- Augmentation capacité de production
- Construction filière traitement eau potable
- Restructuration filière existante et destruction de celle d'origine

Le projet et le SAGE

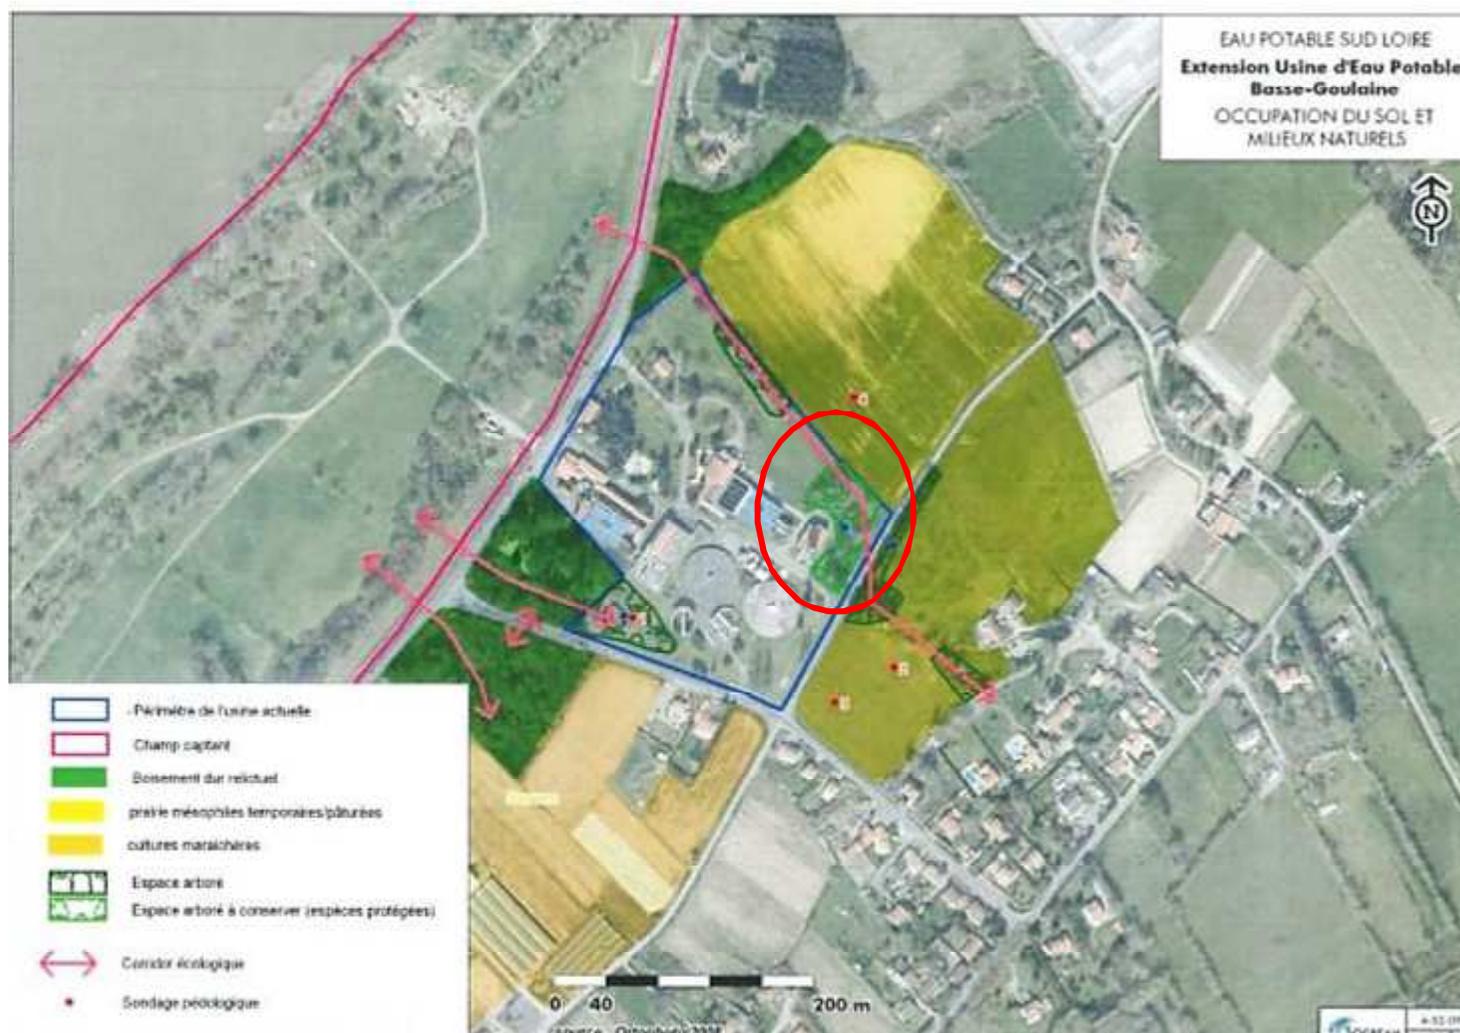
- Zones humides → zone prospectée = pas de terrains humides situés dans aire projet
- 1 seul sondage par parcelle suffisant?

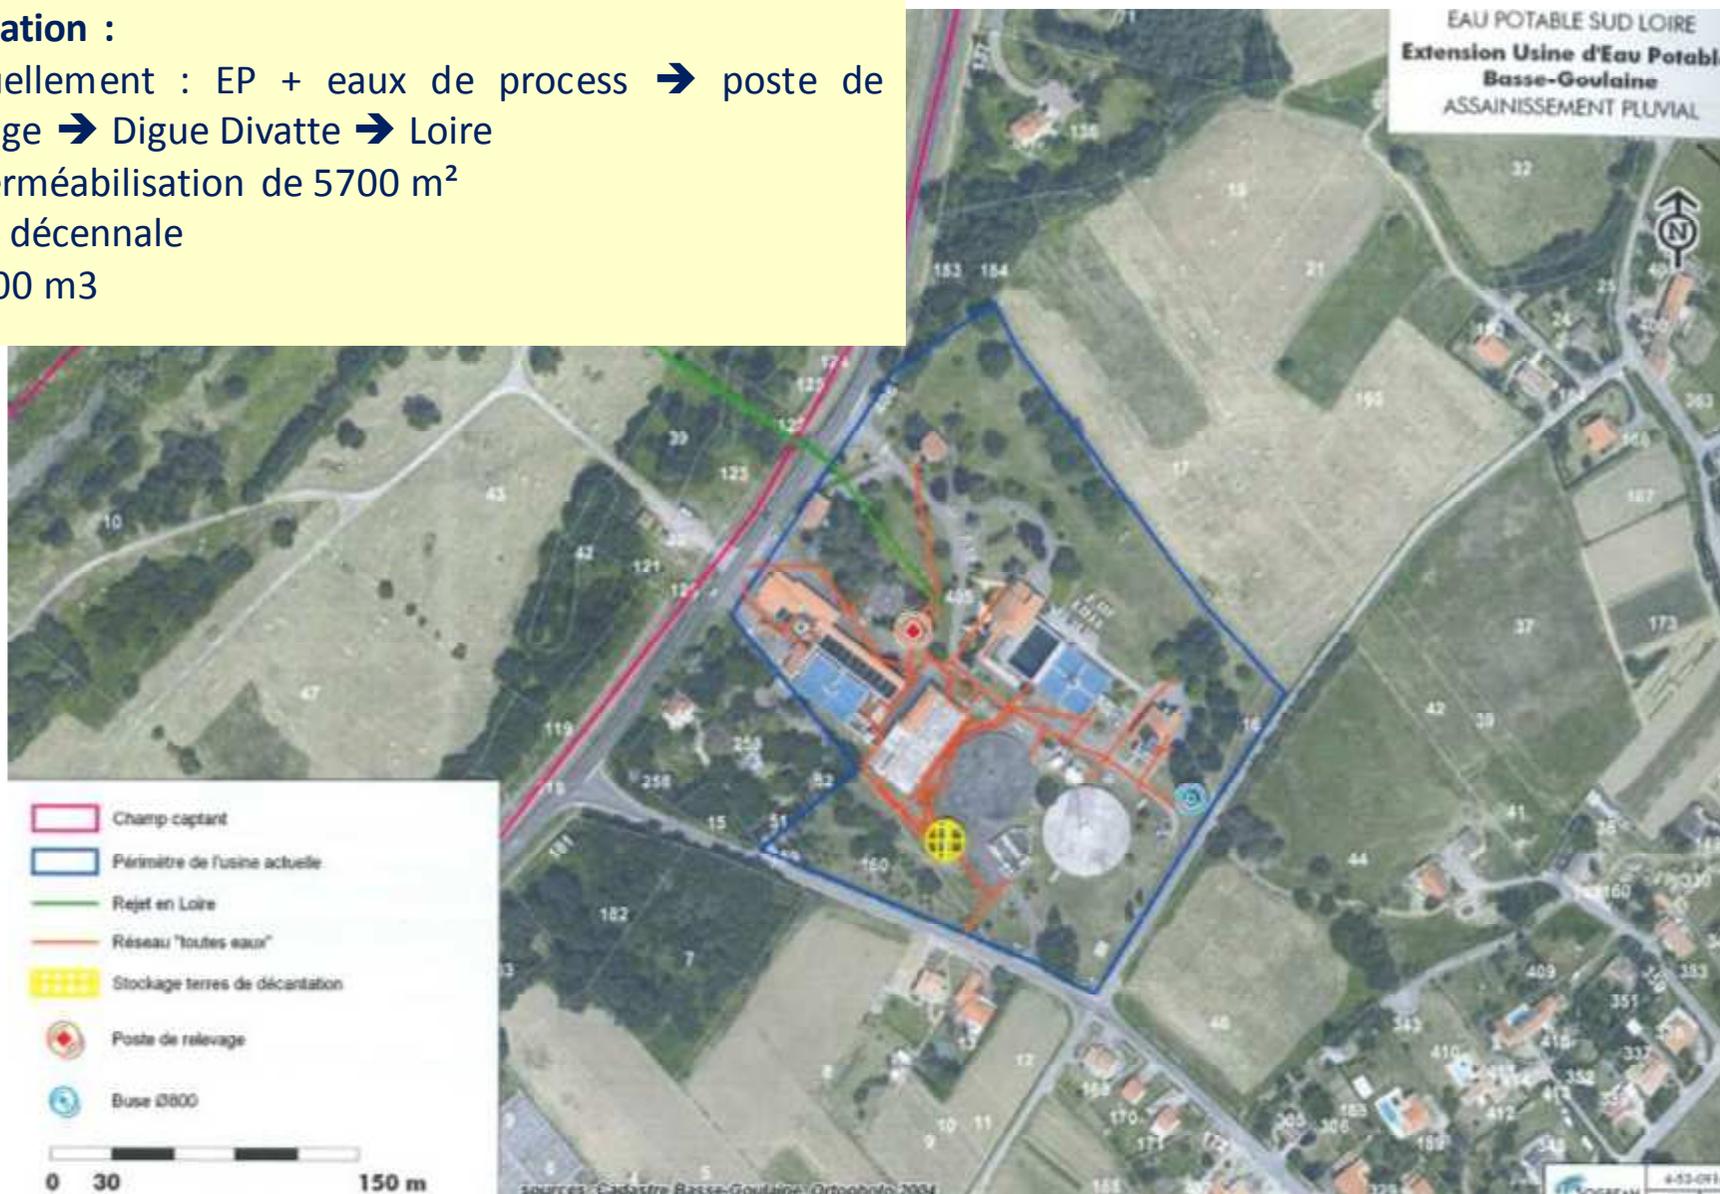
- Actuellement : EP + eaux de process → poste de relevage → Digue Divatte → Loire
- Imperméabilisation de 5700 m²
- Pluie décennale
- BT 500 m³

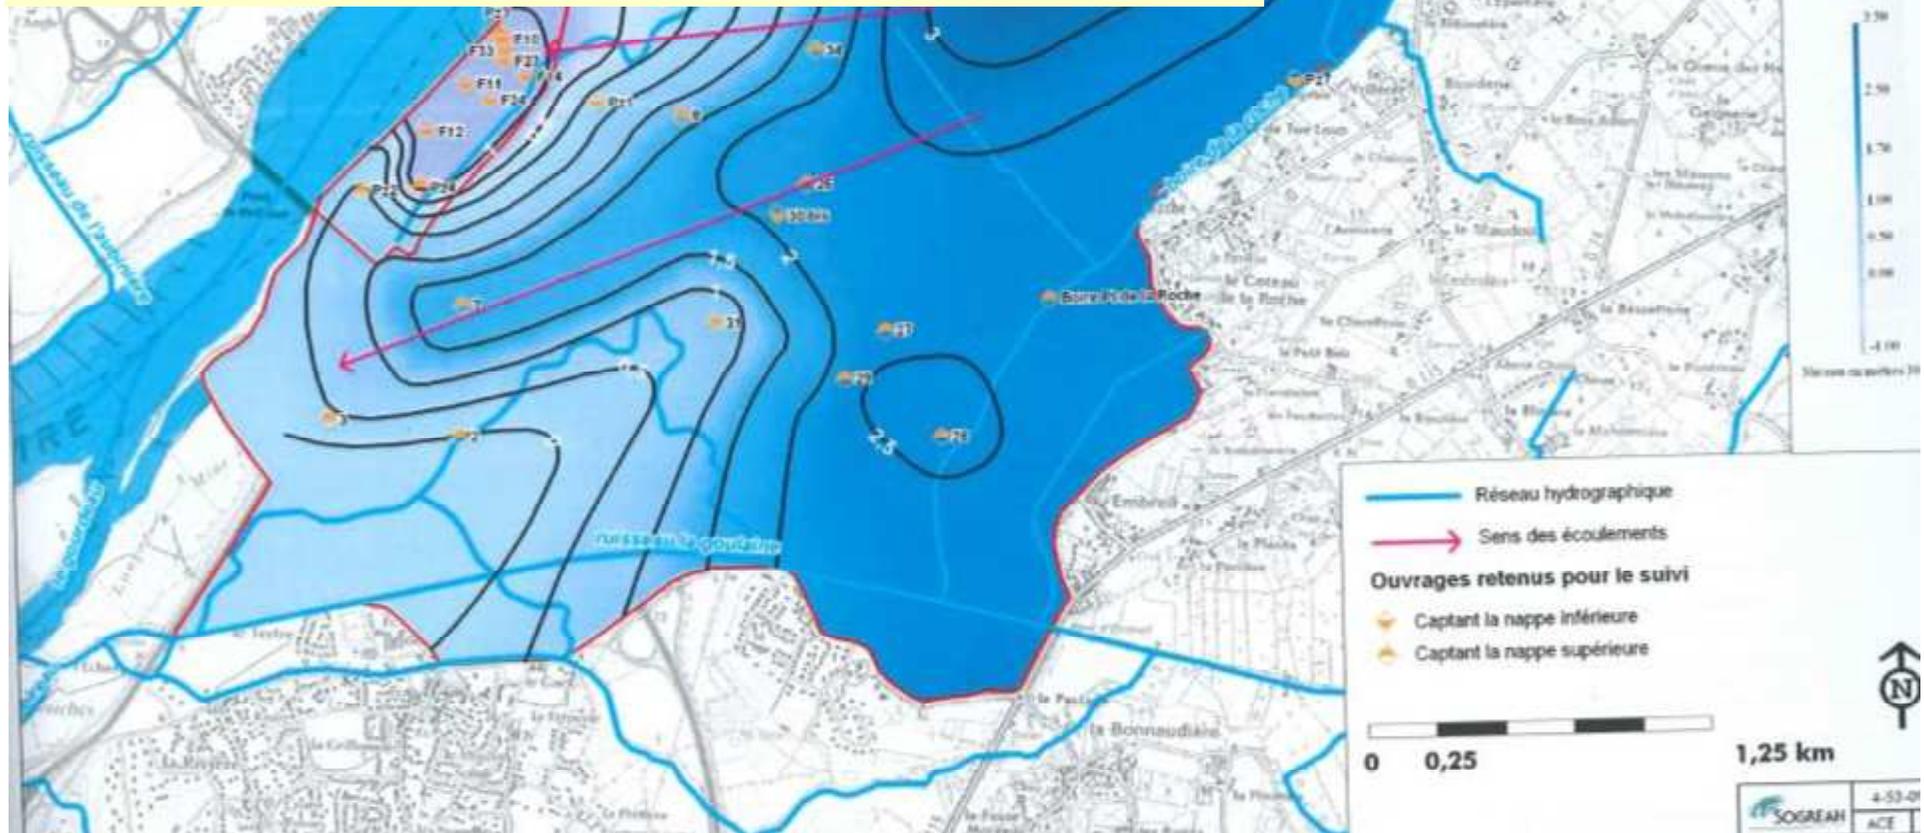
- Projet en zone inondable faible
- Surface soustraite au champs d'expansion des crues = 18 000 m² (existant + projet) = 10 000 m³ soit une lame d'eau de 3 mm
